SERVISNÍ DOPIS č. L 118

TÝKÁ SE: Letounu Z 242 L v. č. 0817, 0818, 0825, 0827

VĚC: **Oprava odlomené konzoly pro upevnění odvodušňovací trubky**

Obr. 1-1 Zobrazení problému odlomení původní konzoly L242.6674-00.17C

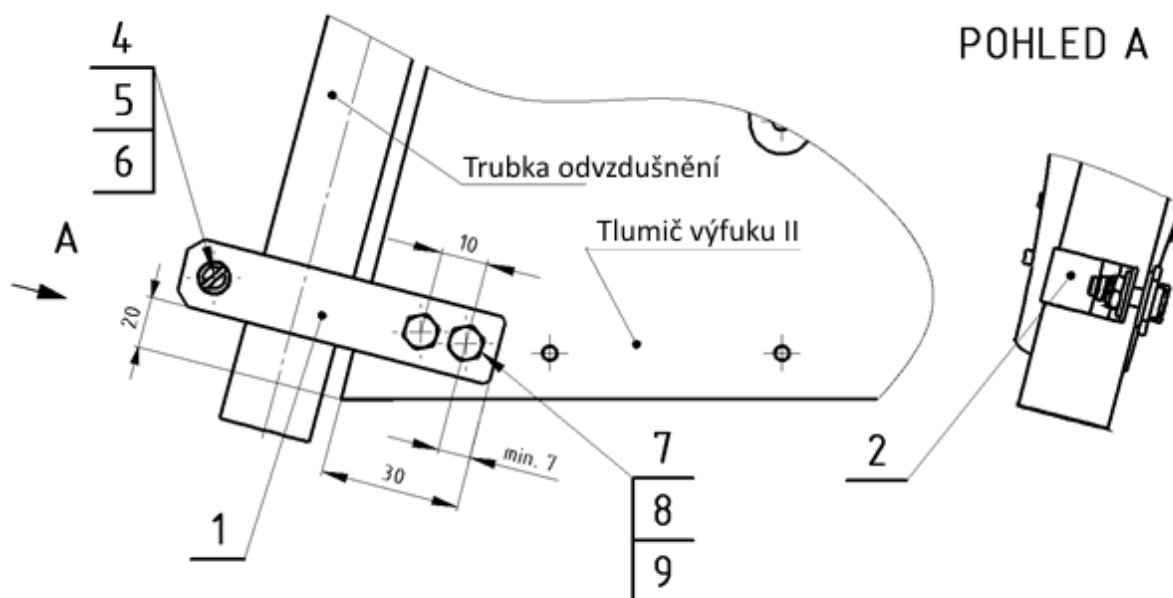
Pokud došlo k odlomení plechu dle obr. 1-1 (původně přivařen v sestavě Tlumič výfuku II – L242.6674H), proveďte následující opatření:

- 1) Je nutné použít nový díl Konzola L242.6674-00.17C, původní díl Přichytka, včetně šroubového spoje, nerezový spojovací materiál (2x šroub, matice, podložka).
- 2) Pokud je nutné, tak proveďte broušení nerovností v místě odlomené konzoly.
- 3) Následně plech ustavit na plech Tlumiče výfuku II dle obr. 1-2, provést svrtání obou plechů vrtákem $\varnothing 4,3$ mm.
- 4) Dále provést smontování Konzoly a plechu Tlumiče výfuku II pomocí šroubového spoje, pro další zajištění použít LOCTITE.
